ACTA DE JUNTA DE ACLARACIONES N°1

El motivo de la presente reunión es realizar la junta de aclaraciones N°1, correspondiente a: La licitación pública nacional número **09178002-006-18**, relativa a los trabajos de: **"CONSTRUCCIÓN DE MUELLE Y PATIO DE USO PÚBLICO PRIMERA ETAPA EN EL PUERTO DE LÁZARO CÁRDENAS, MICH."** de conformidad con lo establecido en la sección 1 DIFUSIÓN DE LA CONVOCATORIA, punto 1.3 INSTRUCCIONES PARA LA LICITACIÓN, numeral 6 VISITA AL SITIO DE REALIZACIÓN DE LOS TRABAJOS y con fundamento en lo señalado en los artículos 31 fracción IX de la Ley de Obras Públicas y Servicios Relacionados con las Mismas y 38 de su Reglamento, la visita al sitio de los trabajos se llevó a cabo el día **07 del mes de agosto del año 2018**, a las **9:30 horas**.

Plano
número
C-101
Hoja 1 de 1

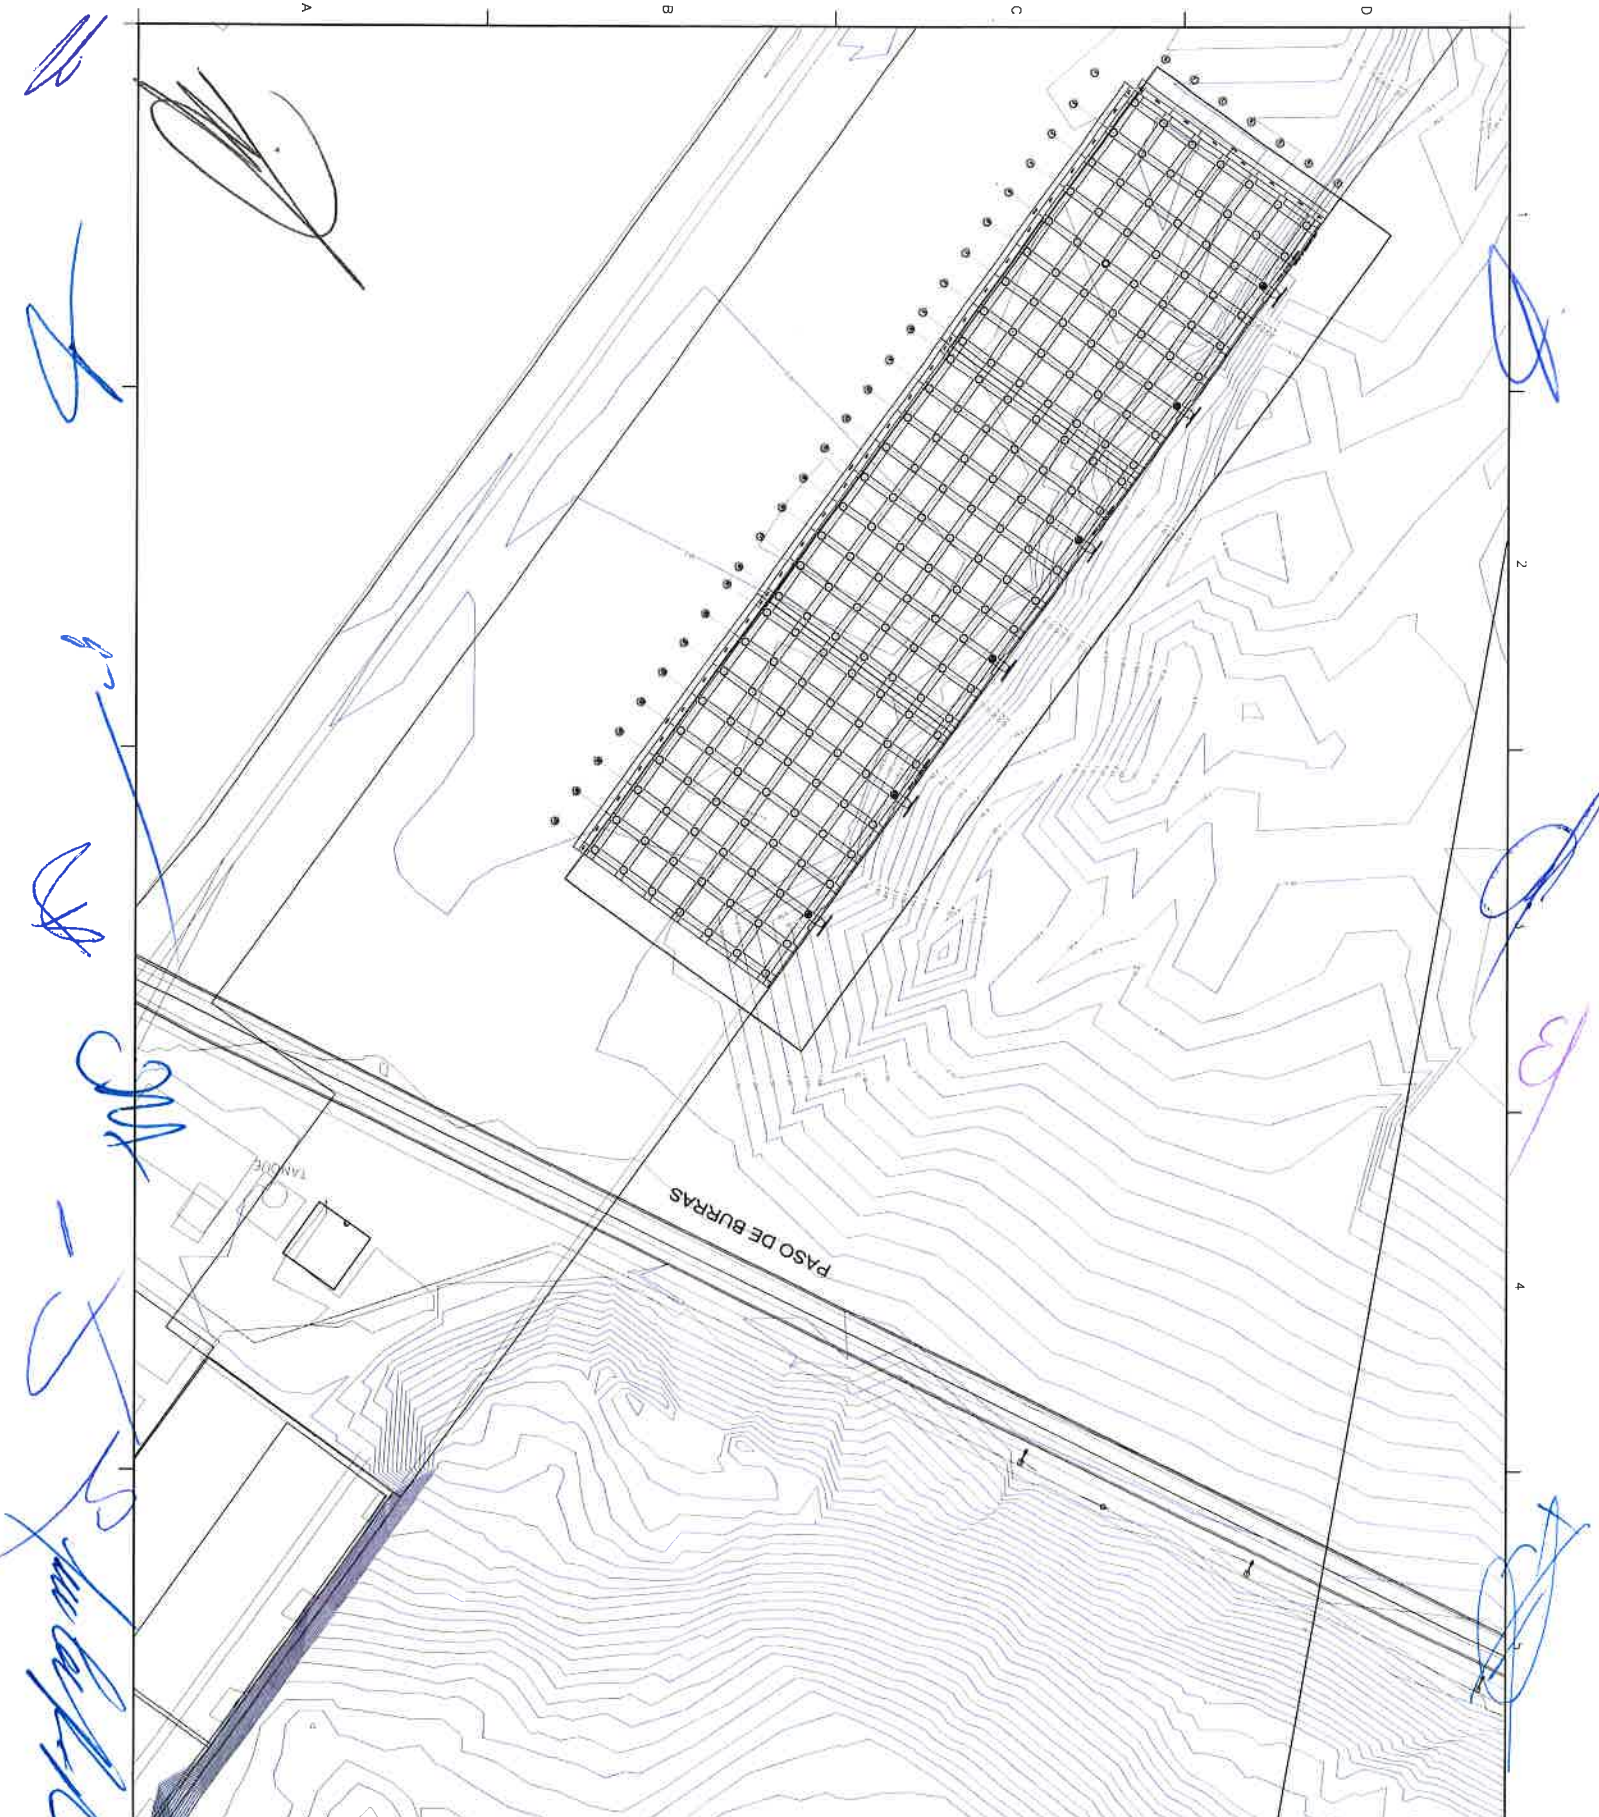
Pregunta No. 9 ¿Se nos podría proporcionar la batimetría de la zona de construcción de los trabajos?	La convocante indica que deberá remitirse al PLANO APILAC 1802-MuelleUPC-101, entregado en la presente junta de aclaraciones.
Pregunta No. 10 En las bases de licitación se nos proporcionó la estratigrafía de un sondeo (APILAC—511-18), ¿existen más sondeos que nos pudieran proporcionar?	La convocante aclara al licitante, que deberá considerar el suelo desde un estrato blando hasta un estrato duro, conformado con un boleo de hasta 6 pulgadas, y dureza hasta 50 (cincuenta) golpes. Se
